INFORME FINAL DE EVALUACIÓN N° 519-2021-MINEM- DGAAH/DEAH

Asunto : Informe Final de Evaluación del "*Plan de Rehabilitación del Sitio Impactado S0105 (Sitio Botadero CS-32)*" presentado por PROFONANPE.

Fecha : San Borja, 07 de Setiembre del 2021

Gráfico N° 5
Ubicación de facilidades para el Sitio S0105

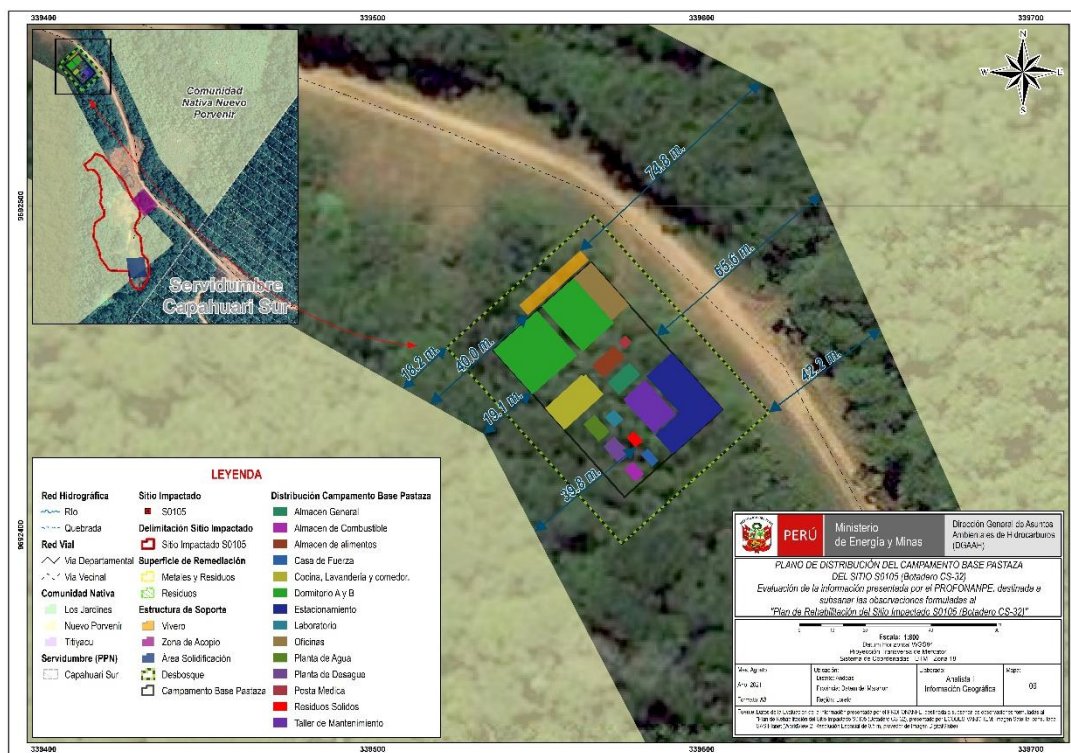
La DGAH elaboró a través del SIG un "*Plano de ubicación facilidades a implementar para el Sitio S0105 (Botadero CS-32)*", en el cual se visualiza que el almacén de residuos peligrosos ubicado en el Sitio S0105 no se encuentra cercano al núcleo poblacional de la Comunidad Nativa Nuevo Porvenir (a 3932.0 m de distancia en línea recta); sin perjuicio de ello, sí se encuentra colindante a los

terrenos de la mencionada comunidad (a 39.8 m de distancia), conforme se observa en el siguiente gráfico:
